Asunto: Entrega de la 2^{da} información complementaria

REPÚBLICA DE PANAMÁ
MINISTERIO DE AMBIENTE
**INFORMACIÓN COMPLEMENTARIA AL ESTUDIO DE IMPACTO AMBIENTAL
CATEGORÍA II**

“CONSTRUCCIÓN DE ÁREAS DE SERVICIOS MÚLTIPLES Y MARINA”

PROMOTOR: OFERTA TURÍSTICA, S.A.

Imagen 1. Se puede observar la vegetación presente en el globo A (solo gramíneas), al final de la misma donde se observan los vehículos se encuentra la calle. Cabe mencionar que es al inicio del globo en donde se concentran las estructuras que contempla el proyecto.

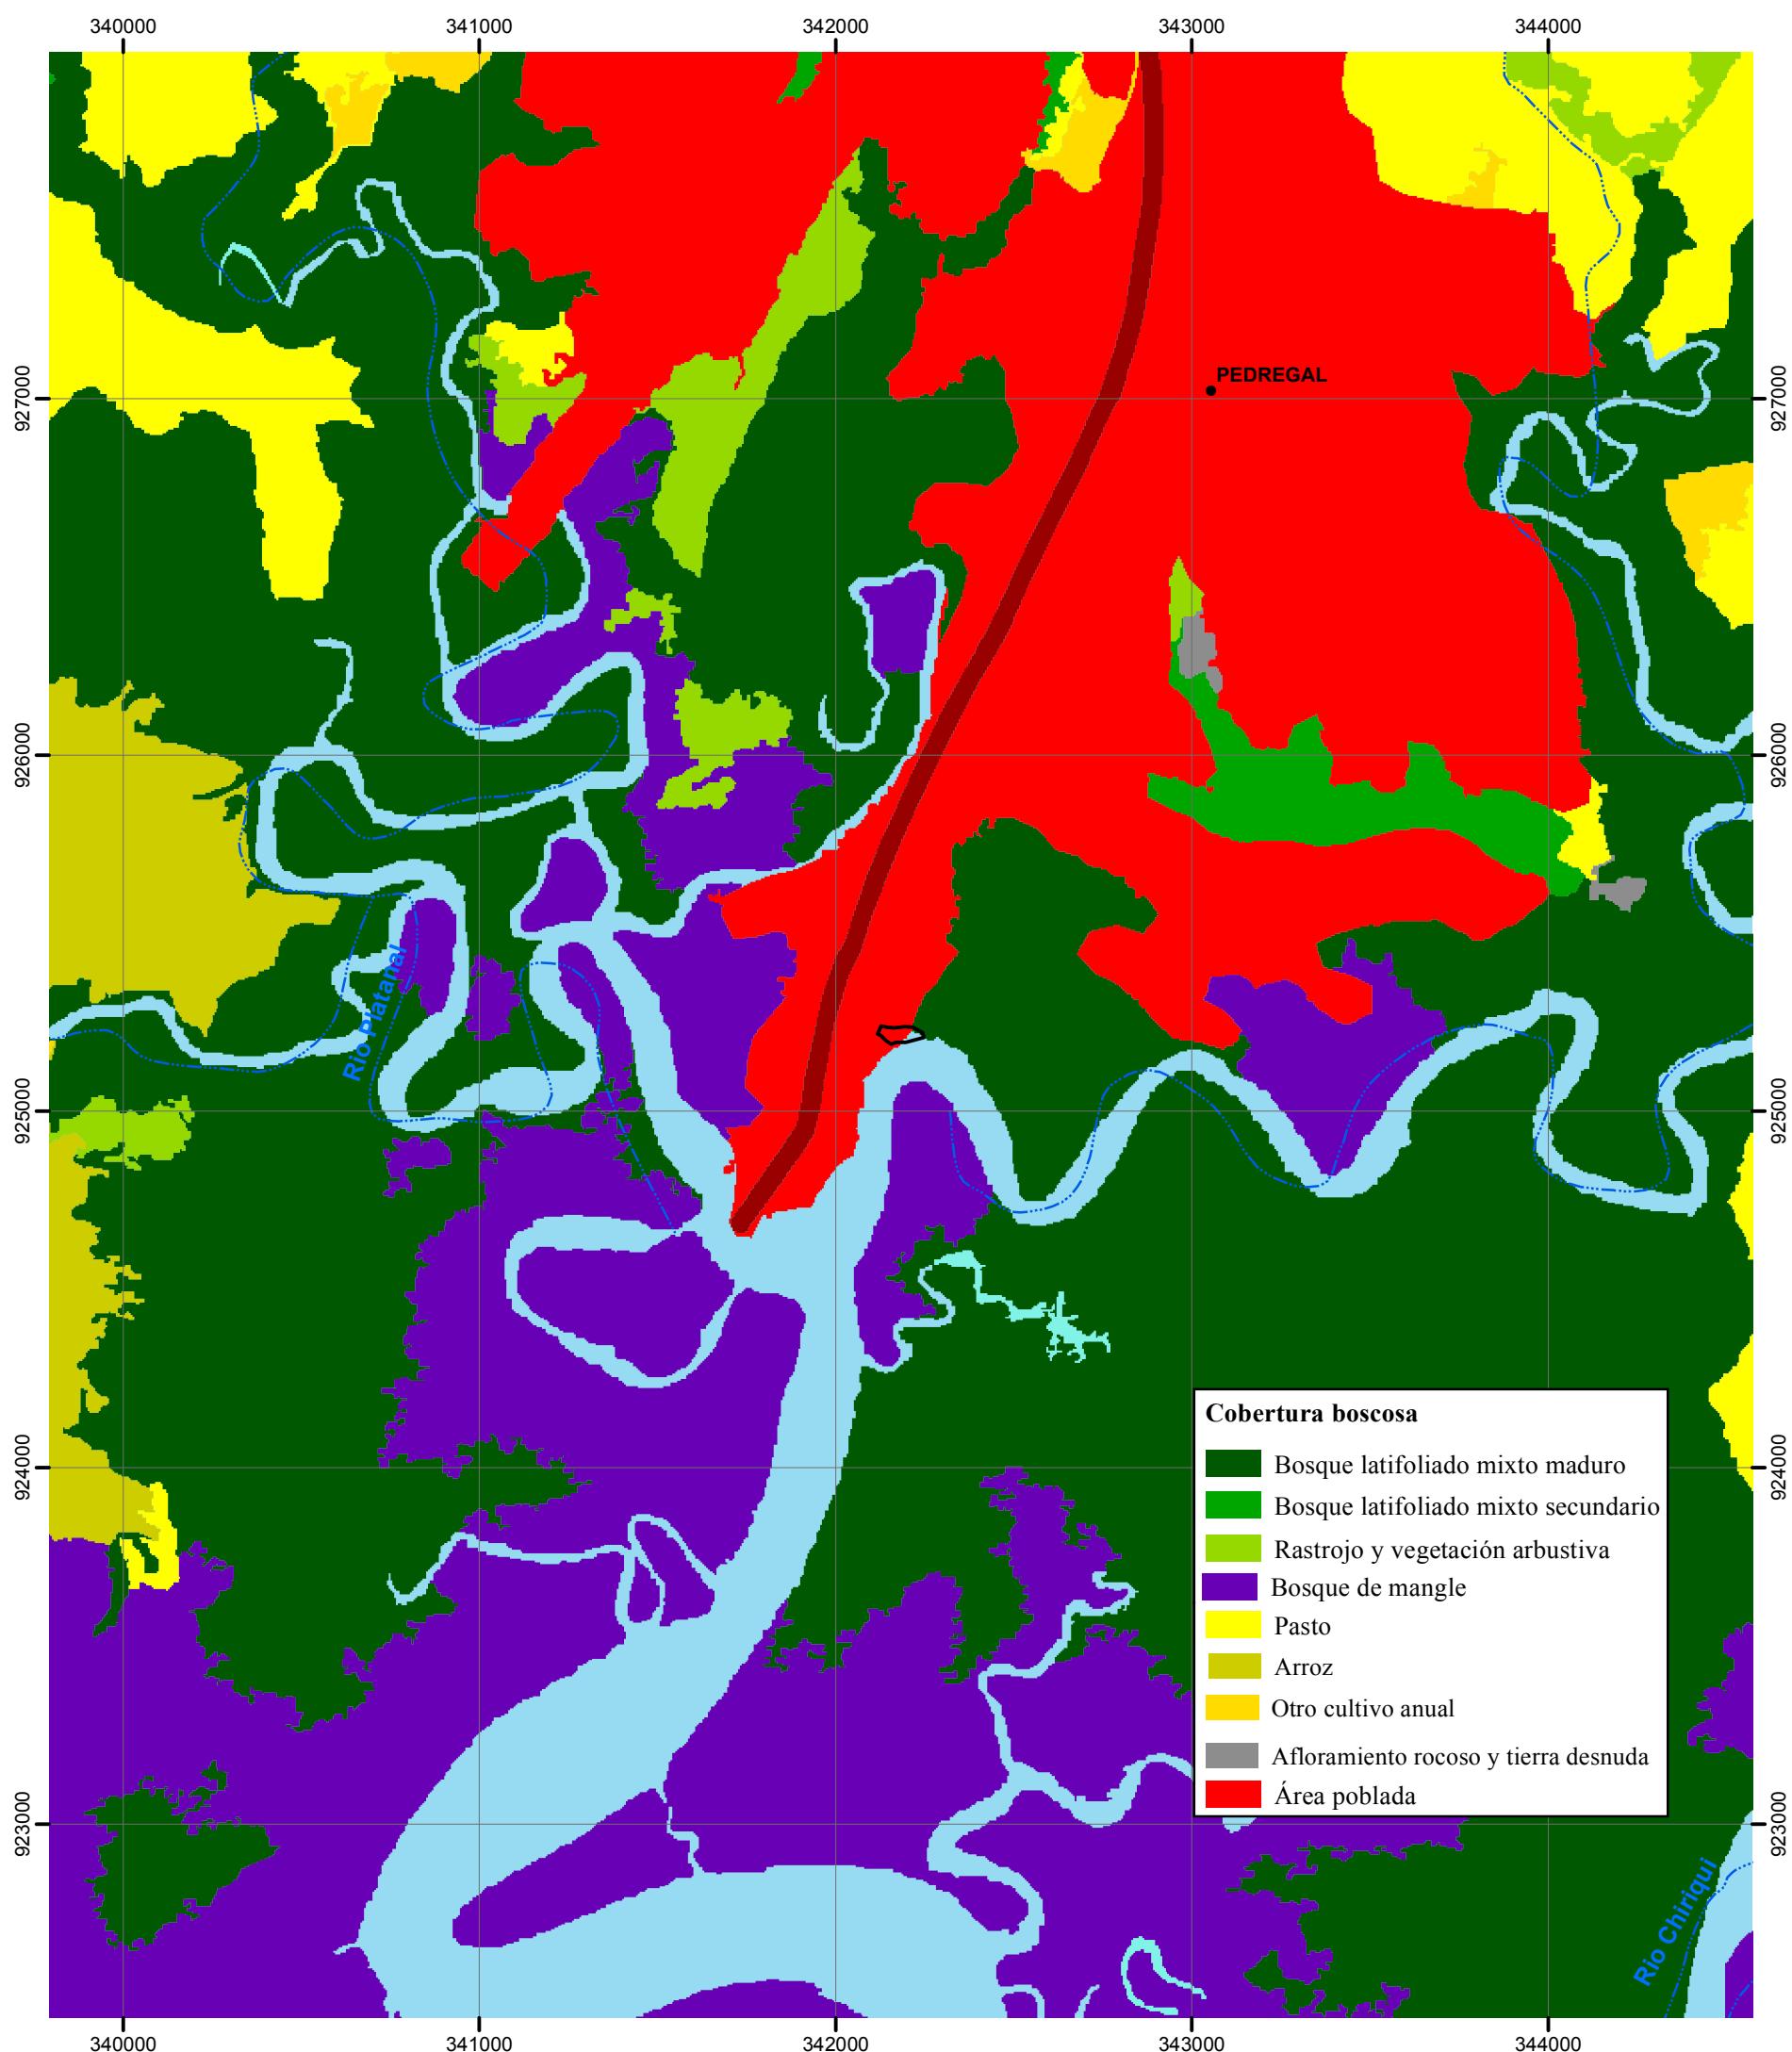
Adicionalmente, indicar la superficie de cobertura vegetal a intervenir y segregar por tipo de cobertura, conjuntamente con las coordenadas de ubicación respectiva.

R//. La superficie del globo A, a intervenir es de 3,504 m² aproximadamente, un poco menos de la superficie total y basados en la Resolución AG-0235-2003 del 12 de junio de 2003, la única vegetación a intervenir son las herbáceas, tipificadas en dicha resolución como: gramíneas, siendo las coordenadas las mismas del globo A (cuadro 2 de este documento).

No se omite informar que hay árboles aislados que no se van a tocar ya que el diseño considera lo establecido en la Resolución DAPB-004-2021 del 21 de enero de 2021 (página 2, primera y segundo párrafo), hacen la recomendación de no talar o eliminar la vegetación que está a la margen de la propiedad, esto....., reiterando que el diseño presentado respeta la escasa vegetación presente en el área a intervenir.

Si se observan las imágenes que se encuentran en el EslA, del área directa a intervenir, se evidencia la ausencia de vegetación, de todas formas adjuntamos otra imagen desde otro ángulo del área (Globo A), en donde la vegetación es 100% herbáceas/gramíneas.

Se adjunta una imagen del área a intervenir, la cual se ha denominado globo A.
